Projet de parc éolien des Quatre Vallées VII

**Mémoire en réponse au Procès-verbal de synthèse
de l'enquête publique**

Janvier 2020

Projet éolien
des Quatre Vallées VII

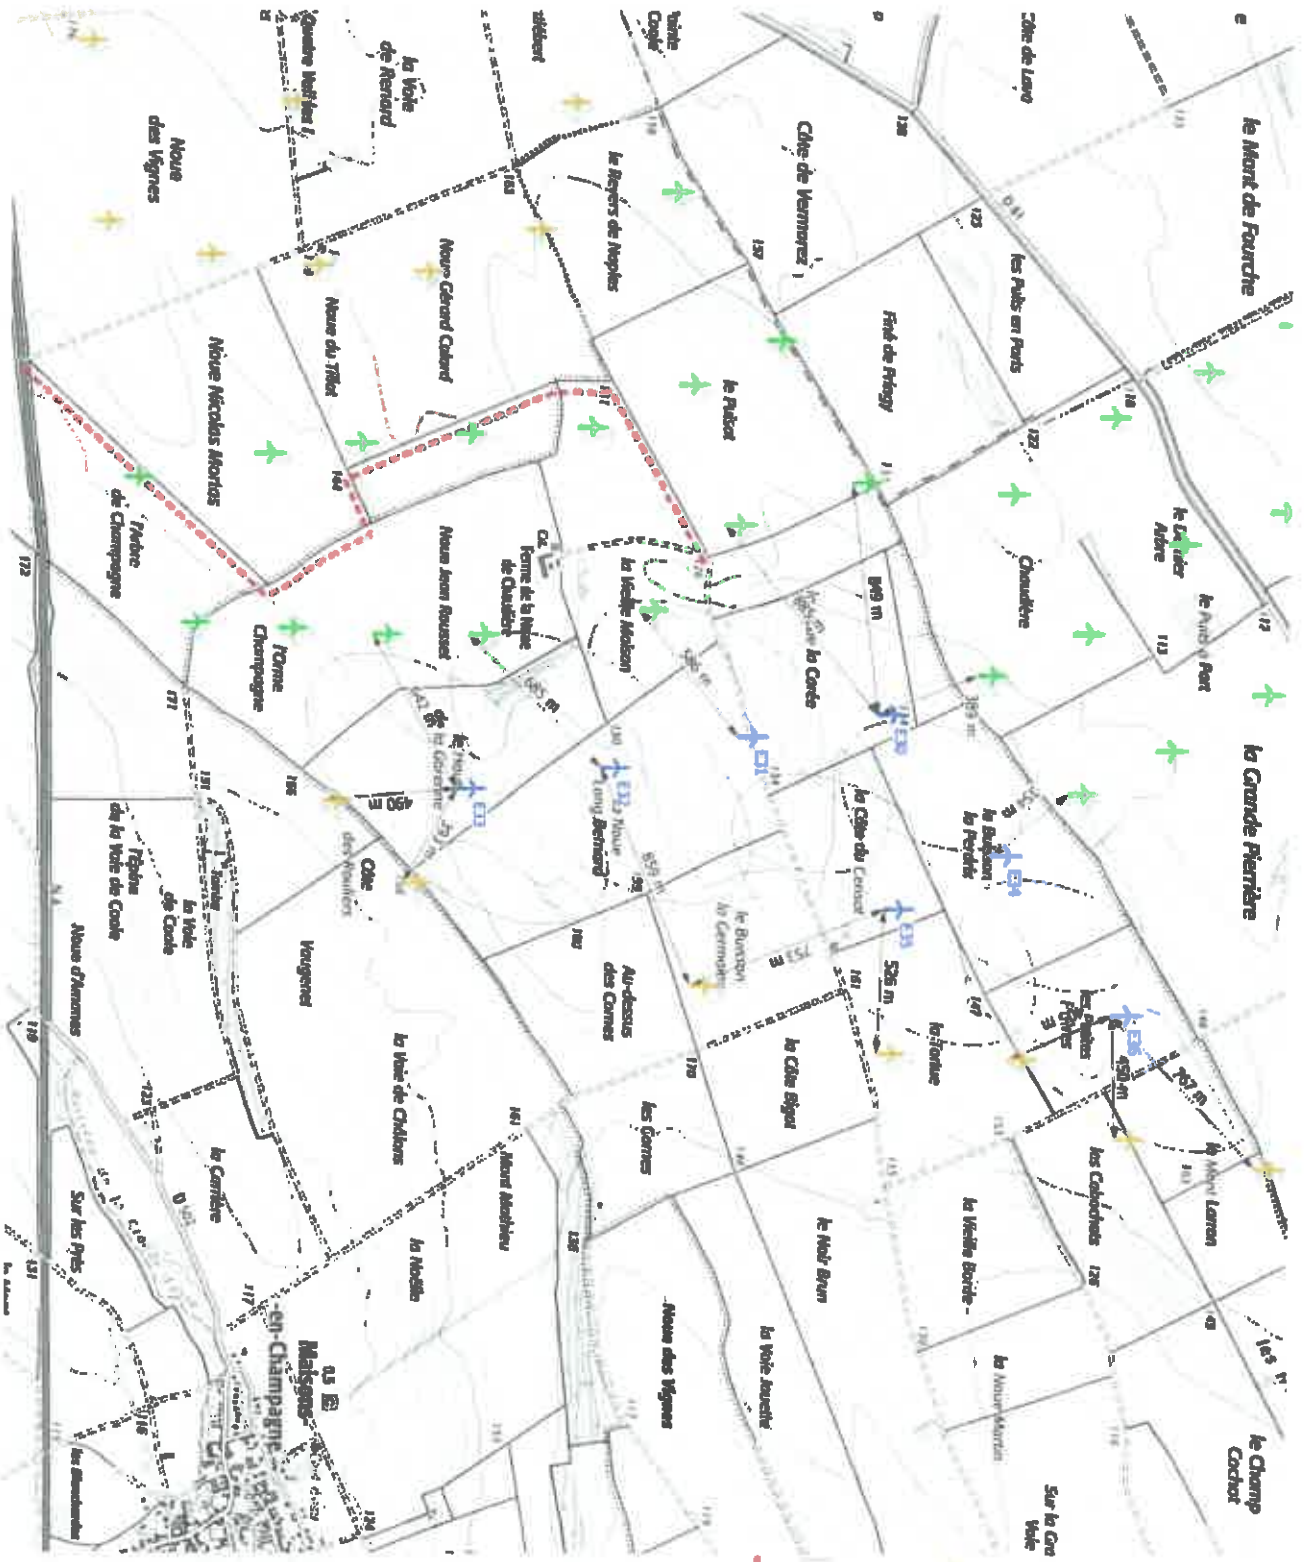
4) - Le commissaire-enquêteur souhaite pour son information que lui soit communiqué le cheminement précis des convois et camions pour la réalisation du chantier concernant le projet.

- Le commissaire-enquêteur souhaite avoir communication des inter-distances précises entre les éoliennes du parc et celles avec les parcs voisins (Quatre- Vallées V, Orme-Champagne et les Longues-Roles).

**- Le commissaire-enquêteur demande également que soient récapitulées les longueurs de voies affectées au parc - longueur totale de chemins déjà existants
Longueur de chemins renforcés ou élargis
Longueur de chemins nouvellement créés (hors accès aux plateformes
Longueur de chemins d'accès aux plateformes.**

Concernant l'accès au parc, celui-ci aura lieu depuis la Route Nationale 4. Le tracé réutilisera l'itinéraire déjà mis en place pour le parc de Quatre Vallées V (cf. carte ci-dessous). Cet itinéraire de 3, 58 km emprunte des chemins d'exploitation agricole appartenant aux associations foncières de Coole et Pringy. Ils ont déjà fait l'objet de travaux permettant le passage des convois. Par conséquent, afin de limiter la consommation de terres agricoles supplémentaires (pans coupés pour les virages) et le coût des travaux associés, il a été choisi de réutiliser cet itinéraire.

Concernant les interdistances avec les parcs voisins, il n'existe à ce jour pas de distance minimale réglementaire. En revanche si une éolienne est placée trop proche d'une autre, celle-ci va générer des pertes importantes de production par effet de sillage. Sa propre production en souffrira également de manière réciproque. Il n'est donc pas dans l'intérêt du pétitionnaire que de placer une éolienne trop proche d'une autre, qu'il s'agisse d'une éolienne de son propre projet ou de celle d'un parc voisin.

En l'occurrence, une distance de 5 diamètres (660m) dans la direction du vent dominant et de 2,5 diamètres (330m) perpendiculairement à celui-ci a été respectée. Ces contraintes sont représentées sur la carte ci-dessous par des ellipses orientées dans la direction du vent de sud-ouest. Les interdistances des éoliennes les plus proches ont également été matérialisées.
